Annexe : Etude des schémas de trafic selon les alternatives

POURQUOI L'ANALYSE DE L'ALTERNATIVE 3 BIS EST ELLE BIAISEE.

Mise à 4 voies ligne 124 - Pétition enquête publique CU 10/01/2005 – 08/02/2005

Figure 1 : Alternative 3 bis – temps d'arrêt 30''

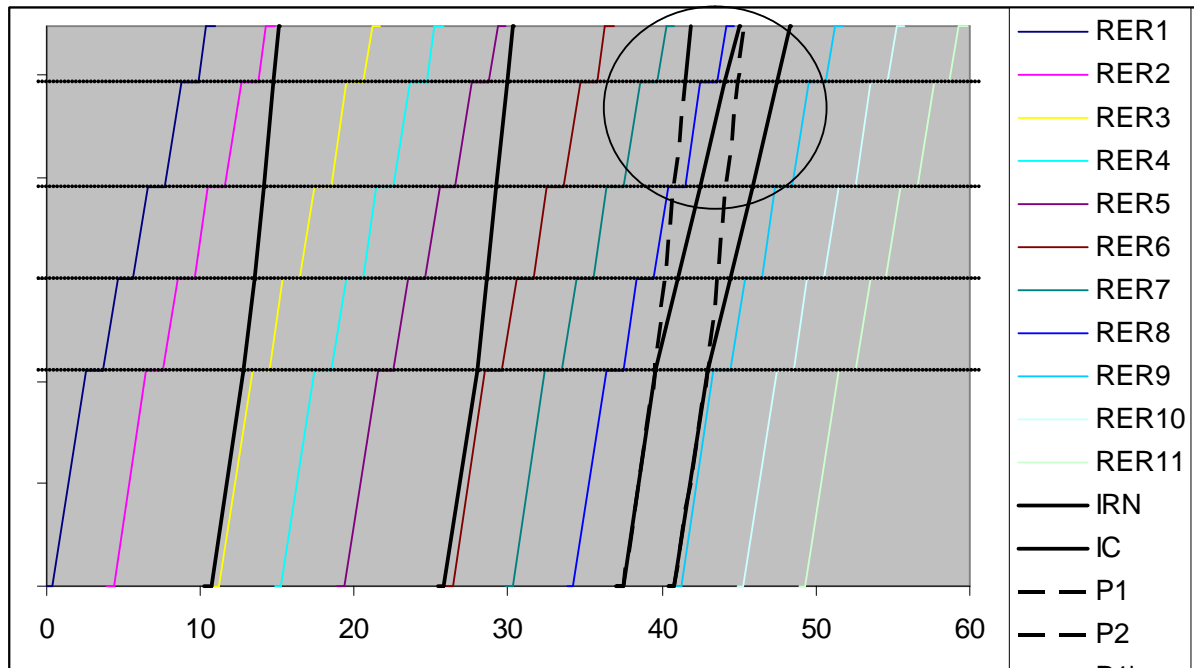
Si l'on consulte l'étude d'incidence (page 515), l'alternative 3bis est considérée comme impraticable parce que les trains de pointe rentrent en conflit avec les trains RER, comme indiqué sur le graphique de charge ci-contre.

Figure 2 : Alternative 3 bis – temps d'arrêt 1'

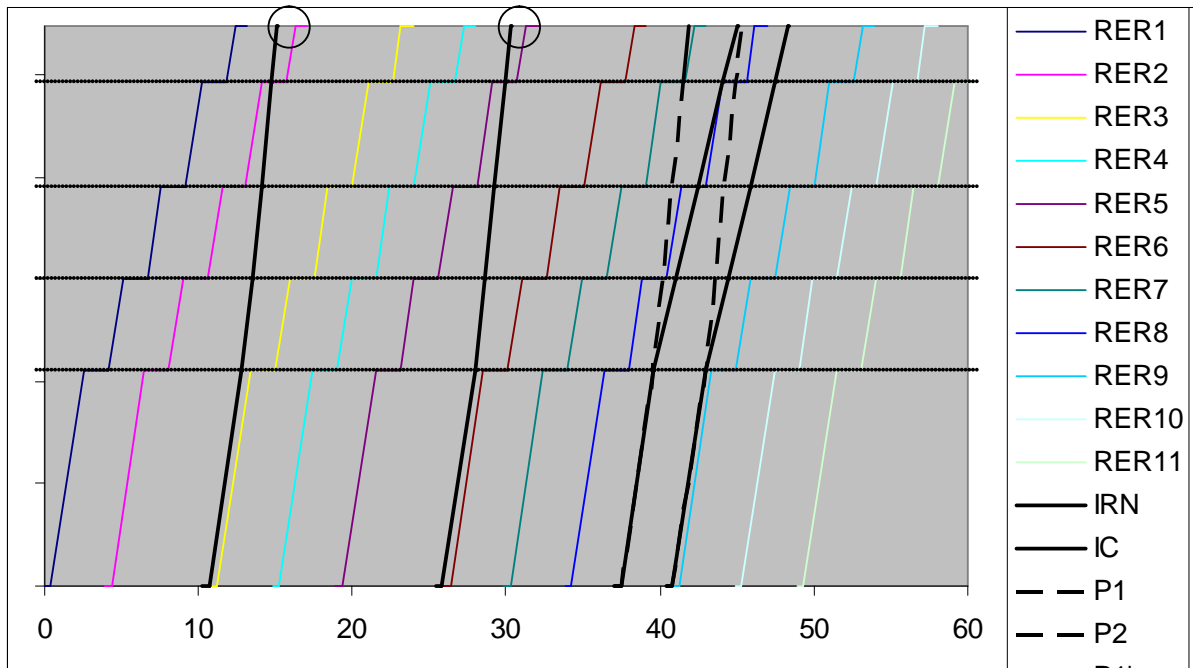
L'étude va même plus loin en page 517 en mettant en évidence le risque que les temps d'arrêt soient d'une minute au lieu de 30 secondes, ce qui crée un conflit avec les trains IC-IR (voir ci-dessous).

Figure 3 : Alternative 3 selon l'étude

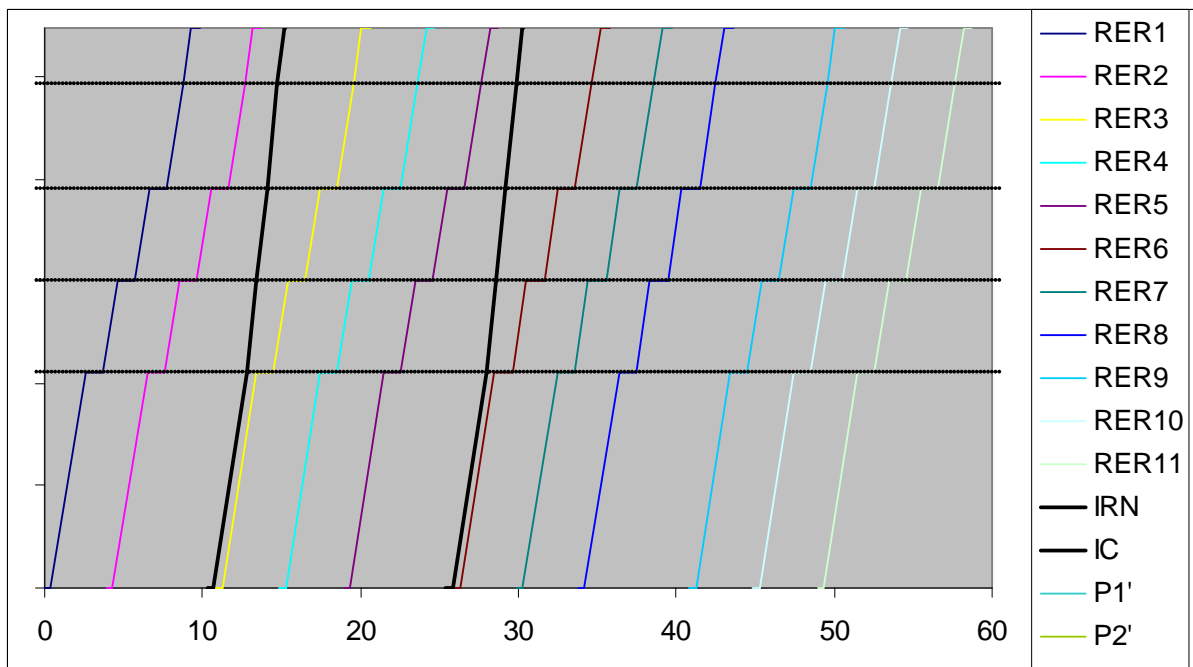
Par contre, l'étude considère en page 513 l'alternative 3 comme praticable sur base du schéma ci contre. Elle précise : « la mise en place de l'alternative 3 n'impliquera pas de contrainte d'exploitation sur le tronçon bruxellois, la perte de flexibilité due au maintien des deux voies étant compensée par la suppression de l'arrêt Moensberg »

Remarquons que les trains P n'ont pas été indiqués sur ce graphique, alors que si on les insère, on aboutit au schéma suivant qui démontre que, dans cette hypothèse, **ces trains P rentrent également en conflit avec les trains RER dans l'alternative 3.**

Figure 5 : Alternative 3 – temps d'arrêt 1'

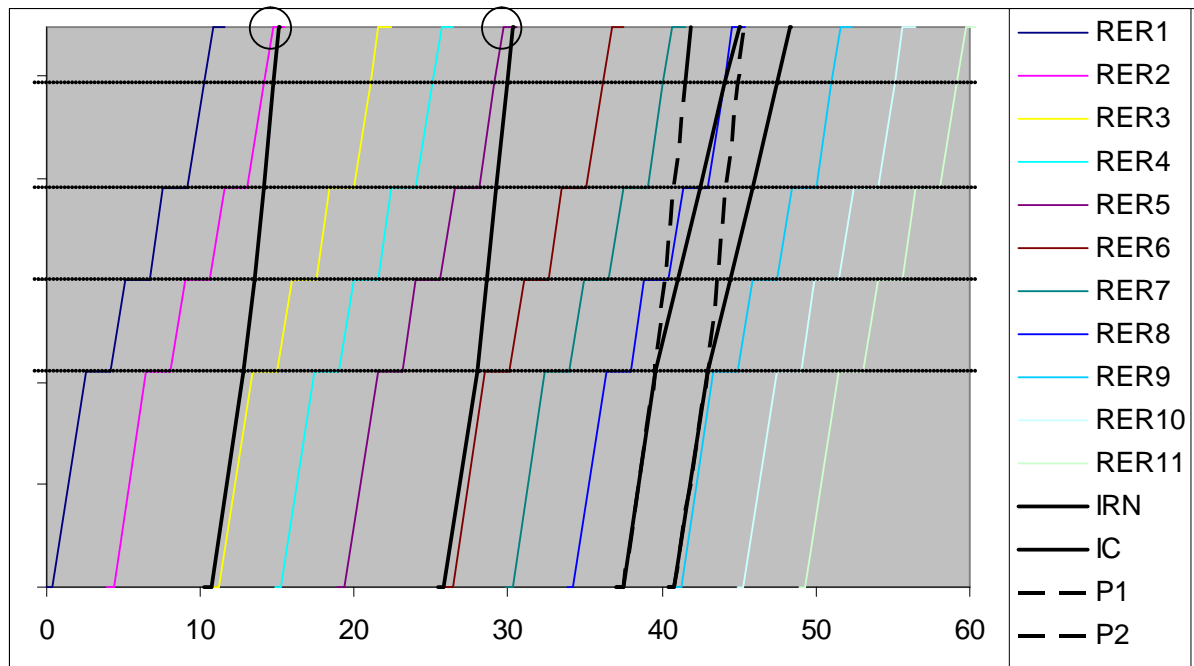
De même, l'allongement de la durée de temps d'arrêt de 30 secondes à une minute, provoque également un conflit dans l'alternative 3 puisque les trains IC-IR rentrent en conflit avec les trains RER.

On doit donc considérer que l'alternative 3bis a été écartée sur base de critères qui ont été ajoutés à posteriori pour la rendre impraticable, alors que ces mêmes critères, appliqués à l'alternative 3 la rendent aussi impraticable, en contradiction avec ce qui est affirmé par le chargé d'étude !

Figure 6 : Projet – temps d'arrêt 1'

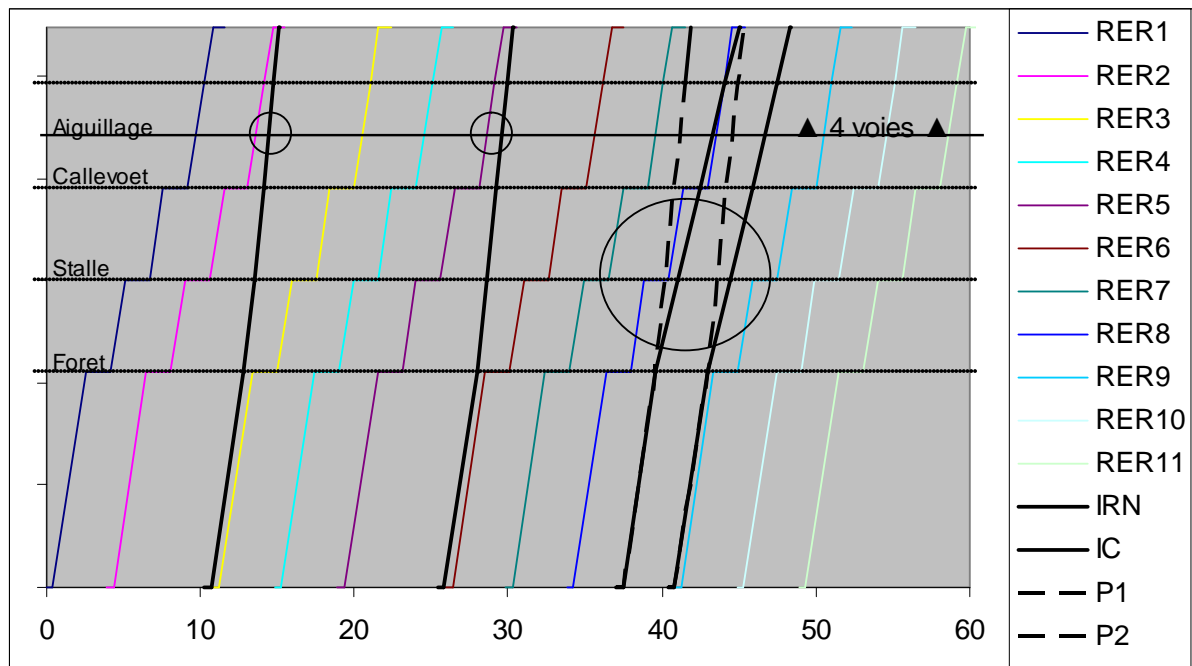
On constate clairement que si on ajoute au projet lui-même le passage des trains P, et le temps d'arrêt de 1 minute, le projet est rendu impraticable. En effet les trains P rentrent en conflit avec les trains RER, comme le montre le schéma ci-contre, et ce depuis Uccle Stalle, soit bien avant l'aguillage de mise à 4 voies. L'intervalle de temps au niveau de l'aguillage entre les trains RER et les trains IC-IR semble lui aussi trop réduit.

En d'autres mots, les critères qui ont été utilisés pour rendre l'alternative 3 bis impraticables rendent le projet de la SNCB lui-même caduc, ce qui démontre soit que ces critères sont inexacts, soit que le projet de la SNCB n'a pas été correctement étudié.
